Vysvětlení zadávací dokumentace 2

Zadavatel:	Pardubický kraj
sídlo:	Komenského náměstí 125, 532 11 Pardubice
zastoupený:	JUDr. Martinem Netolickým, Ph.D., hejtmanem
IČO/ DIČ:	70892822/ CZ70892822
profil:	https://zakazky.pardubickykraj.cz
Zástupce pověřený organizací zadávacího řízení:	Mgr. Ing. Robert Hebký, advokátní kancelář advokat@hebký.cz
IČO:	64010082
sídlo:	Václava Řezáče 315, PSČ 434 01 Most
Název veřejné zakázky:	Realizace úspor energie - SŠZaT Litomyšl, historická budova A
Druh zakázky / řízení:	stavební práce / podlimitní zakázka / otevřené
Zahájení řízení:	dne 23.10.2025
ev.č. VVZ	Z2025-059794

FOTO č. 2 Svídlo Typ II

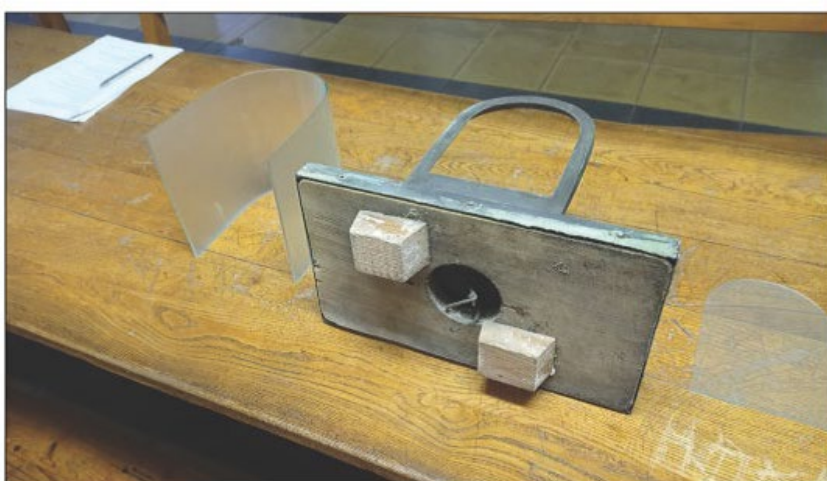
- 13) Prosíme o podrobnější specifikaci požadovaného svítidla „typ II“ uvedených pol.č. 174. V PD jsme dohledali jen fotku. Prosím o doplnění alespoň, základních rozměrů, materiálu, typu zdroje světla a jeho požadované světelné parametry. Případně prosíme o doplnění referenčního výrobku.

174	K	74137.01	Výměna stávajícího světla za historický typ svítidla (TYP II)	kus	5,000
PP			Výměna stávajícího světla za historický typ svítidla (TYP II)		
VV			pozn. P12		
VV			výkres Pohled 2-Nový stav		
VV			1 "nad dveřmi D6, severní fasáda		1,000
VV			2 "nad dveřmi D3, severní fasáda		2,000
VV			1 "nad dveřmi D4, jižní fasáda		1,000
VV			výkres Pohled 5 - Nový stav		
VV			1 "nad dveřmi D5		1,000
VV			Součet		5,000

12. Demontáž průchodek sedlovou střechou 5x pr. 150 mm, demontáž průchodek plochou střechou 5x pr. 150 mm. Byl upraven popis položky ve výkazu výměr.
13. Specifikace světla – svítidlo LED 15 W, venkovní světlo s krytím IP65, materiál matná mosaz a sklo, rozměr čelní desky 200x355x25 mm, rozměr světla 155x215 mm doplněna poznámka k položce. V popisu položky č. 177 odstraněno „Historický“.
